SP.DPZ.271.2.2026.EW

Spała dnia 23.03.2026r.

**WYJAŚNIENIE TREŚCI SWZ W POSTĘPOWANIU
„Przebudowa internatu sportowego Olimpijczyk
w COS-OPO w Spale” ZP 1/2026**

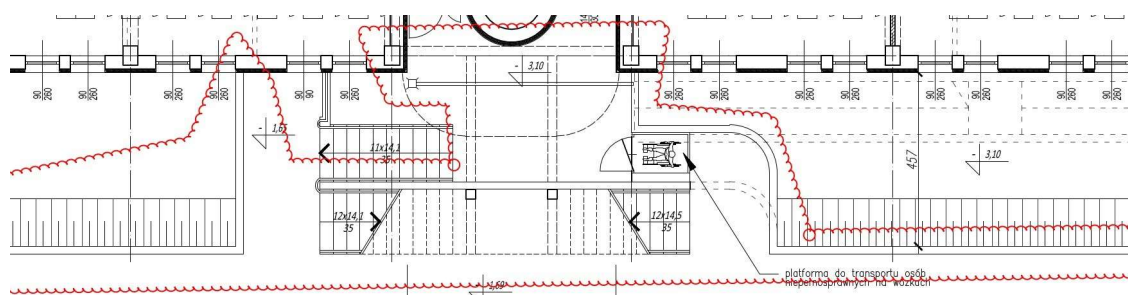
Proszę o informację, czy ściany oporowe przed wejściem należy uwzględnić w wycenie kompleksowo, jako konstrukcję i wykończenie czy też ich konstrukcja jest już wykonana i skalkulować należy jedynie ich okładziny? Dokumentacja nie wskazuje ich jako nowoprojektowanych.

Ściany oporowe przed wejściem głównym do budynku należy w przedłożonej wycenie uwzględnić kompleksowo.

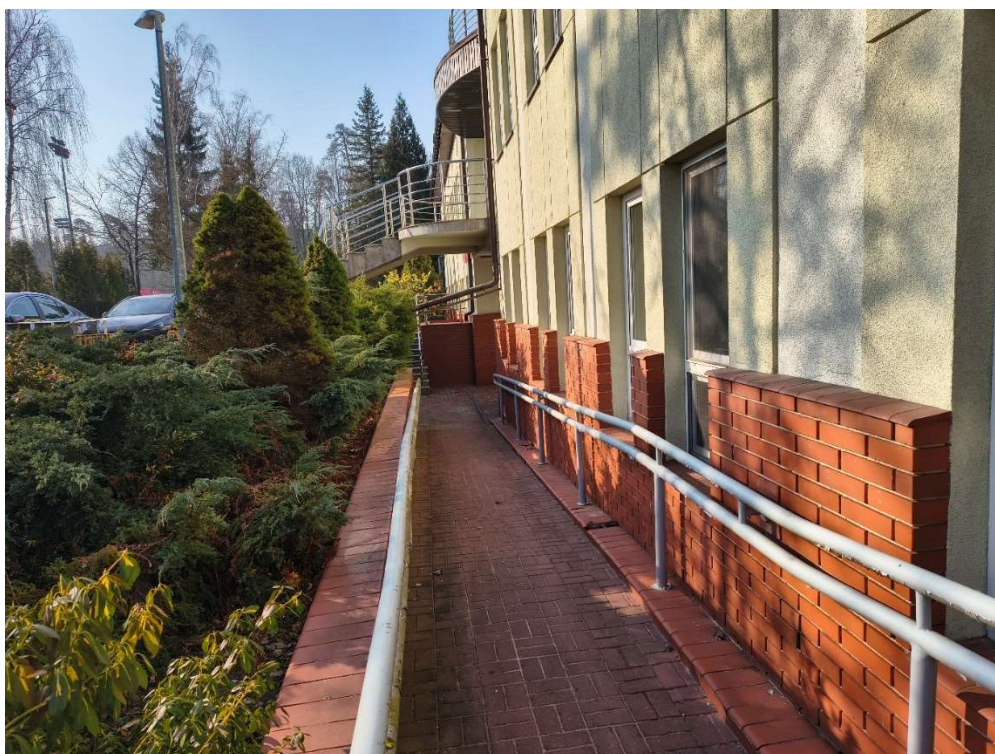
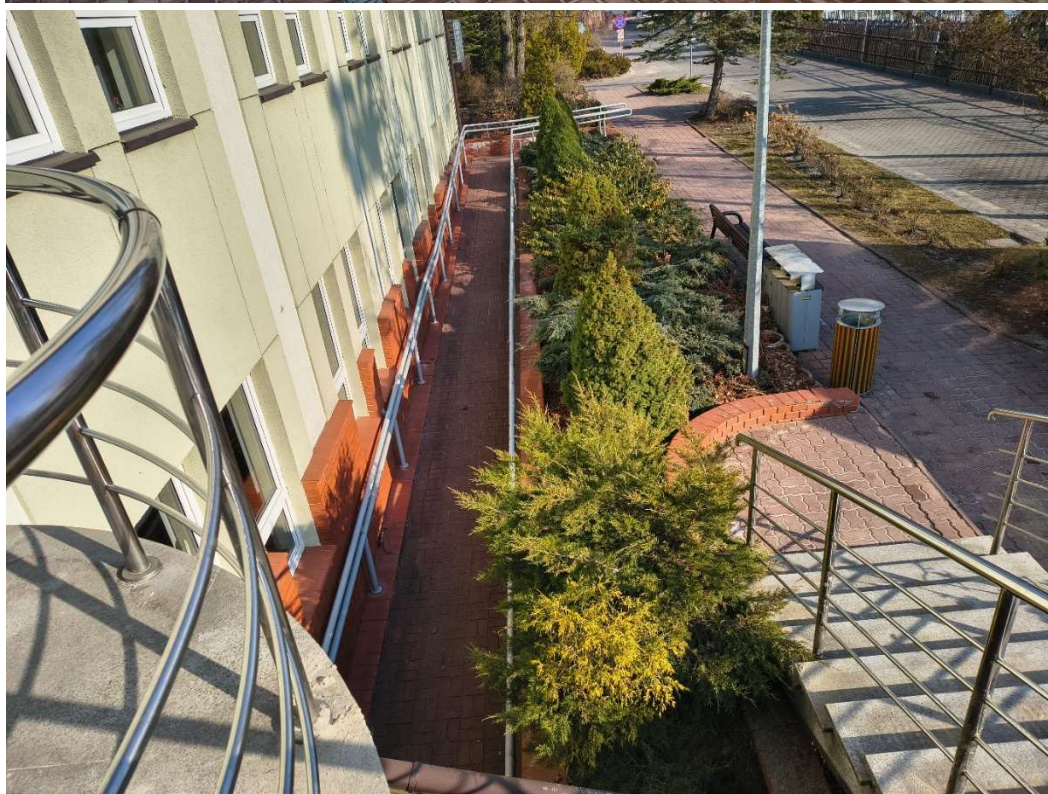
Proszę o przekazanie fotografii oraz krótki opis systemu wykonania zewnętrznych schodów i pochylni, które podlegają rozbiórce.

Wyjaśnienie do pyt. 26 – wybrane foto schodów i pochylni

PRZEKRÓJ B-B

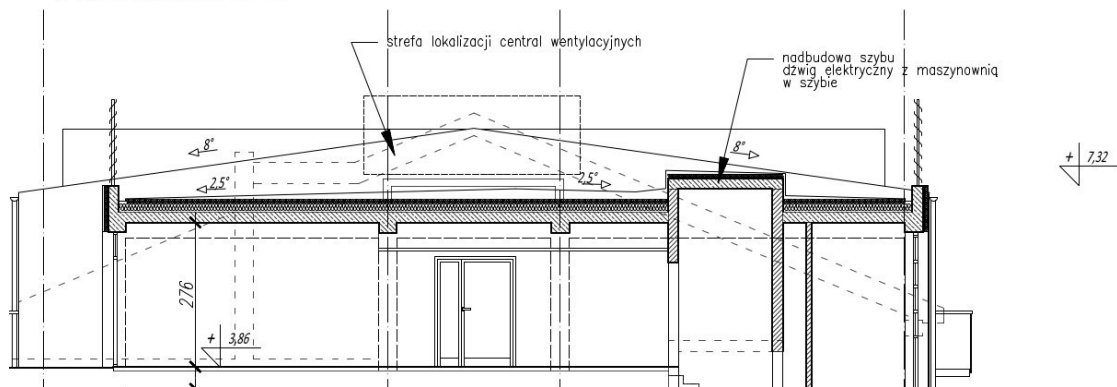
Przekrój B-B sugeruje, że na części budynku należy wykonać dodatkowy strop nad ostatnią kondygnacją, proszę o potwierdzenie oraz zaznaczenie na dokumentacji nad którym obszarem należy wykonać strop.

Nadbudowa szybu windowego projektowana jest w obrębie istniejącej obecnie windy która w chwili obecnej dojeżdża jedynie z poziomu -1 do 0, natomiast z poziomu 0 do +1 komunikacja wyłącznie schodami.
